D O D A T E K Č . 1
K E S M L O U V Ě O D Í L O
u z a v ř e n é d n e 8 . 1 1 . 2 0 2 3

Smluvní strany se dohodly, v souladu s ustanovením čl. XIII. Závěrečná ustanovení odst. 4, na uzavření tohoto dodatku č. 1 ke smlouvě o dílo (dále jen „smlouva“) na realizaci akce „**Bechyně – vojenská vlečka č. 5 - opravné práce na vlečce**“ uzavřené mezi výše uvedenými

OZNÁMENÍ ZMĚNY

Název akce: Opravné práce na vojenské vlečce č. 5 Bechyně

Příloha č. 2, ZL č. 1– Výpočet množství hrubé kamenivo fr. 32/64

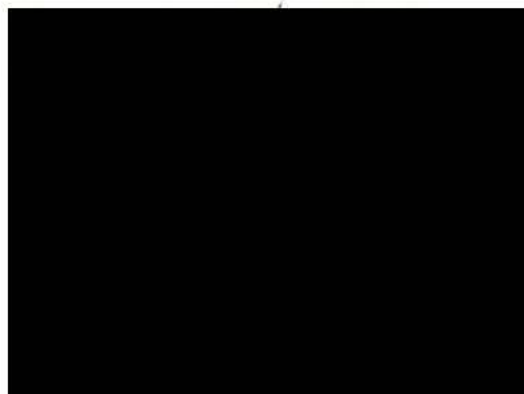
SO 03 Změna spočívá v navýšení počtu kameniva fr. 32/64, které souvisí s výměnou pražců nad rámec zadání (ZBV SO 02) a doplněním štěrkového lože po propracování kolejiště, podbití. Změna dále obsahuje směrovou a výškovou úpravu, podbití v celém rozsahu vlečky z důvodu plynulého napojení kolejiště po úpravě do stávajícího profilu, který nebyl obsažen v ZD.
